OFÍCIO Nº 511/2025/SEMSEP/SRS/MT

Assunto: Encaminhamento de Avaliação Técnica da Viabilidade-AVT.

COMUNICADO INTERNO 176/2025

Assunto: Resposta ao Ofício Nº 365/2025/SEMSEP/SRS/MT

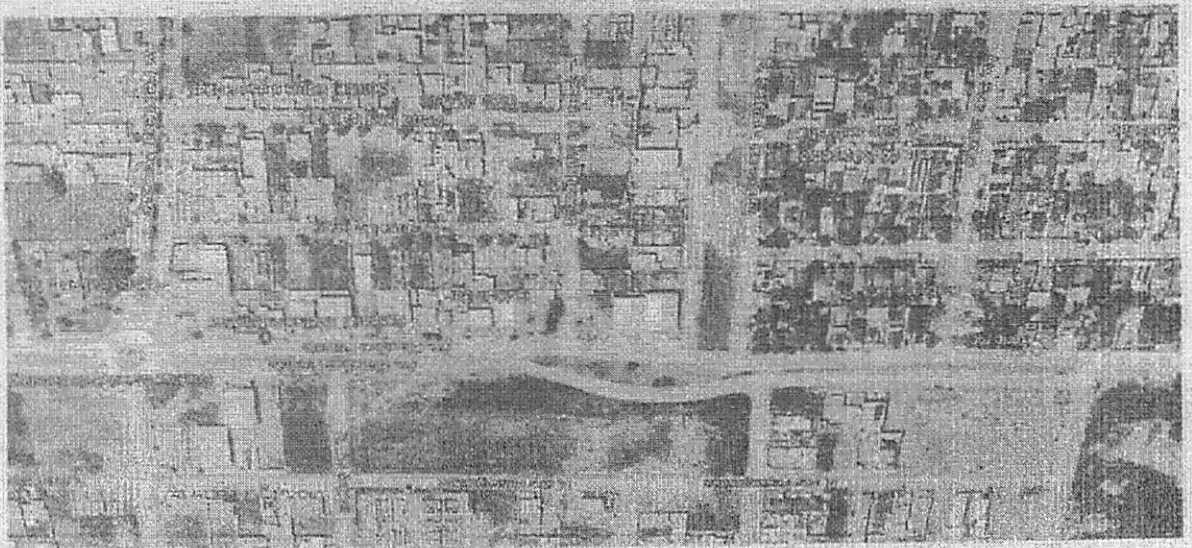
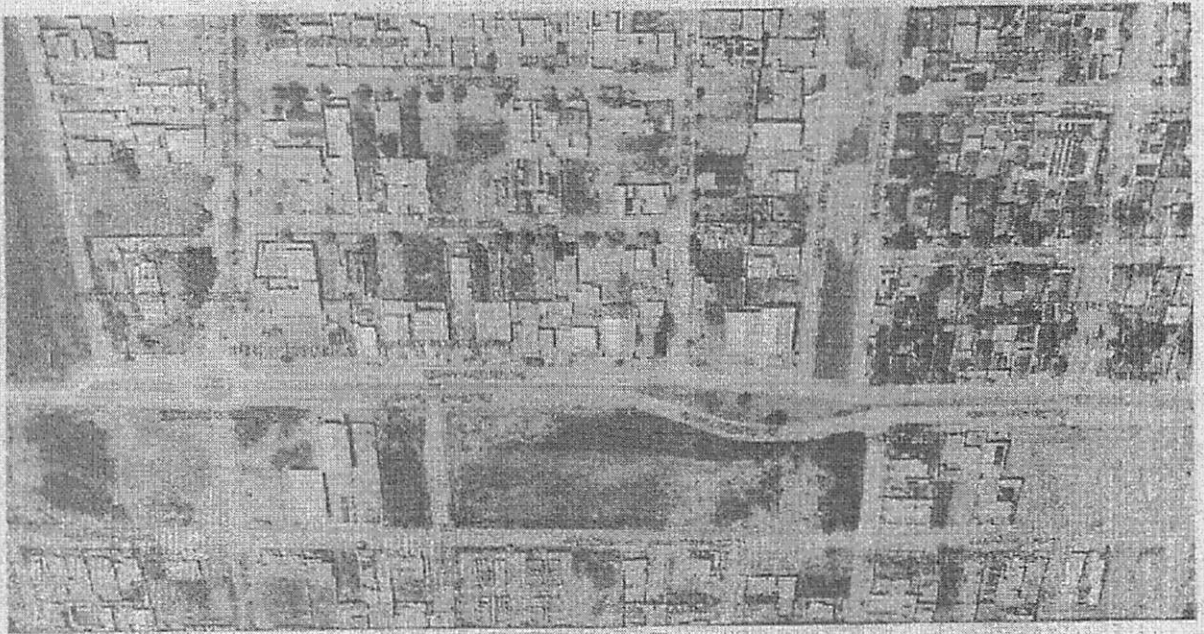
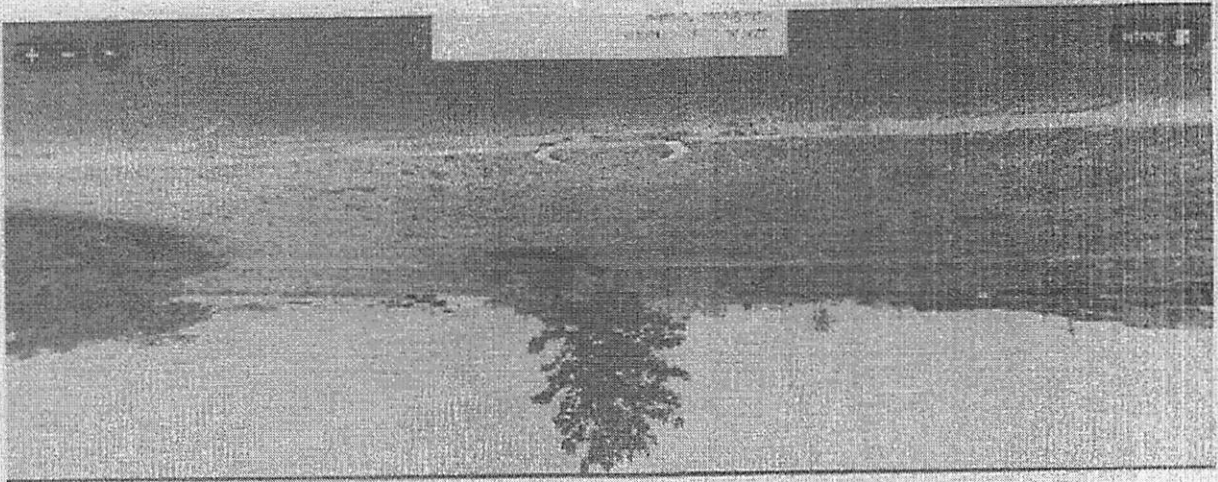
Em atenção ao Ofício Nº 365/2025/SEMSEP/SRS/MT que trata da Indicação nº 461/2025 da Câmara Municipal de Vereadores de Sorriso, versando sobre a necessidade de construção de uma rotatória na interseção da Avenida Claudino Frâncio com a Rua Serra do Mar, no Bairro Serra Dourada, com o intuito de reduzir a velocidade dos veículos que por ali transitam e conseqüentemente diminuir os riscos de acidentes no local e oferecer melhor fluidez aos usuários que por ali transitam.

Considerando que a Avenida Claudino Frâncio, trata-se de via de pista dupla com sentido único de circulação;

Considerando que a Avenida Claudino Frâncio, está passando por revitalização no trecho que compreende, entre a Avenida Noêmia Tonello Dalmolin, no Residencial Ilha dos Corais até a Rua Pedra da Lua, no Residencial Topázio;

Considerando que a Rua Serra do Mar, trata-se de via de pista simples e duplo sentido de circulação;

Considerando que nas proximidades do local, em referência, já tem estudos para implantação de sinalização específica para o controle de fluxo de veículos.

Sugerimos que, devido ao fluxo de veículos no local seja implantado sistema de estímulo a redução de velocidade para quem transita pela Avenida Claudino Frâncio, bem como a possibilidade de implantação de sistema que possa viabilizar o retorno, sentido a Avenida Márcia Regina Ferreira Borba, com faixa de desaceleração, possibilitando desta forma oferecer uma sensação de maior segurança no local.

Sugerimos, também, devido a duplicação da Avenida Claudino Frâncio, o fechamento do canteiro central na interseção desta Avenida com a Avenida São Marcos, no Bairro São José, com vistas a oferecer maior segurança aos usuários que por ali transitam.
